Mission régionale d'autorité environnementale
GUYANE

**Avis délibéré
Installation de stockage de déchets non dangereux (ISDND)
« B4-3 » à Macouria**

N°MRAe 2023-APGUY5

Figure 91. Photomontage du projet : vue depuis un drone à 25m d'altitude (source: egis)

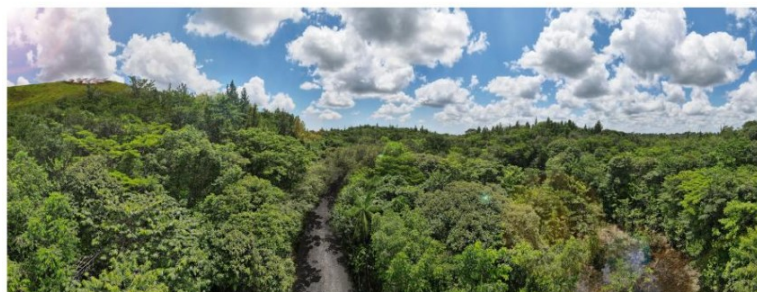
Les intégrations paysagères du bâtiment d'accueil et du recalibrage du chemin de Quesnel Ouest sont disponibles en annexe 12 pour illustrer l'incidence résiduelle du projet.

Figure 94 : Profil existant, pendant l'exploitation (T+2ans) et futur (T+45 ans) (source atelier 2,3, 4)

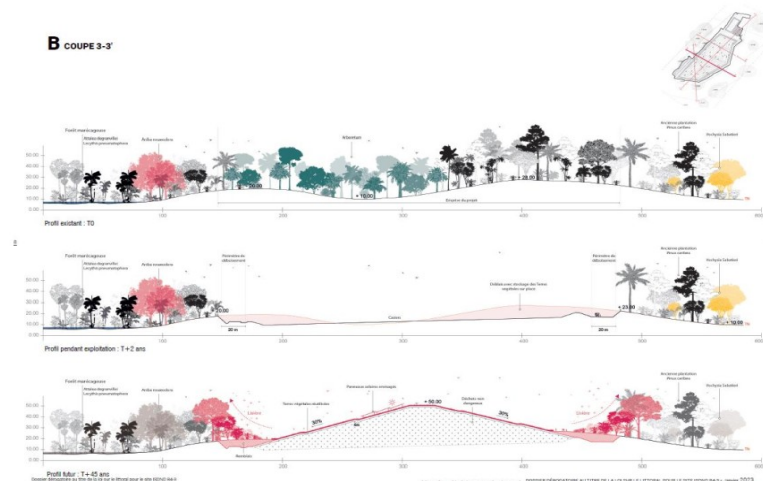
Or, aucun élément de réflexion n'est apporté sur d'éventuelles possibilités d'aménagement paysager au sein d'un domaine forestier ou sur un retour à l'état boisé, il est juste indiqué une « remise à l'état naturel ».
